Van: [REDACTED]
Verzonden: maandag 28 maart 2022 12:05
Aan: [REDACTED]
CC: Advies Riolering
Onderwerp: FW: 3509-01 Revisie riolering Schermerpad Alkmaar
Bijlagen: 3509-01A Revisie IT Riool Schermerpad.zip; 3509-01A Revisie riolering Schermerpad Alkmaar.pdf

Hierbij revisie riolering Schermerpad en Wagenmakerstraat te Alkmaar.

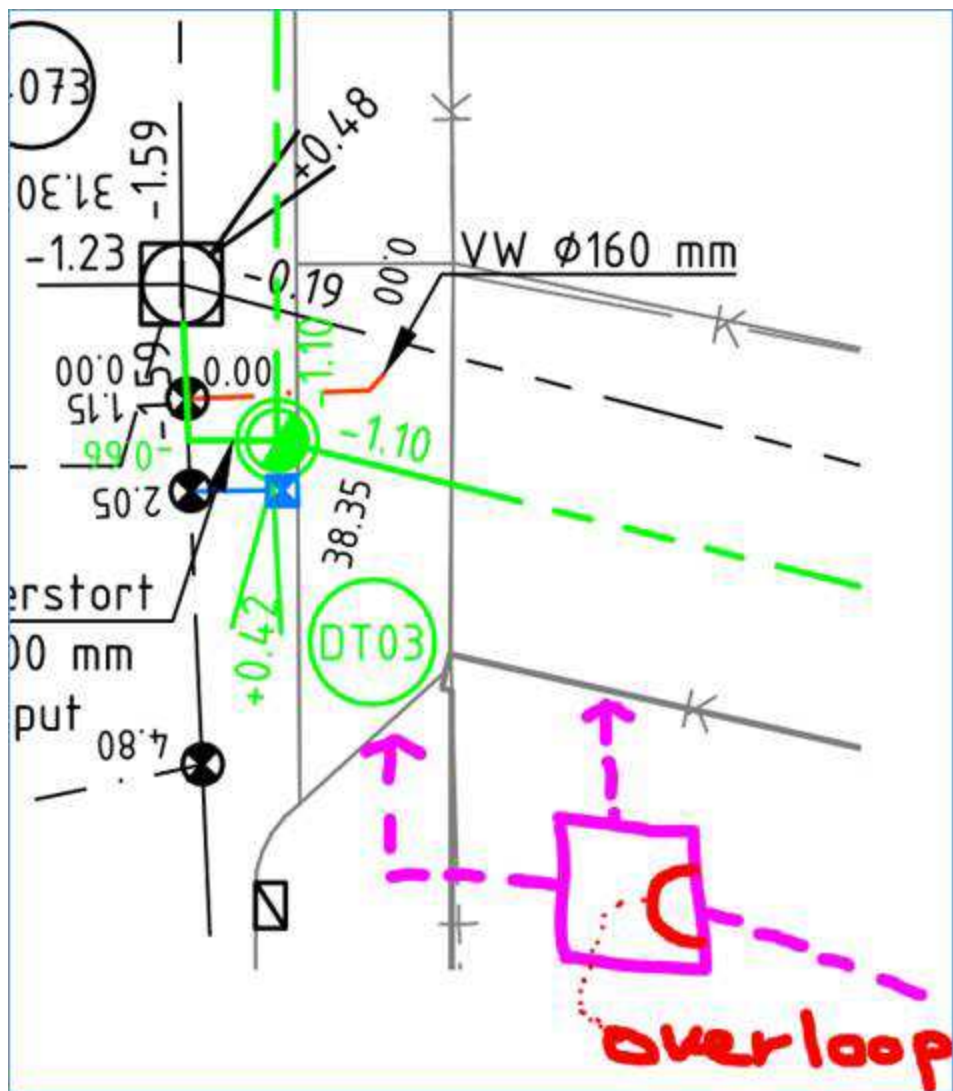
1. Gemengd, **gerooid** riool (streng + put) staat er niet op.

2. Plek overstort – is eigenlijk een overloop - is niet goed ingetekend.
Wellicht doorsnede put tekenen.
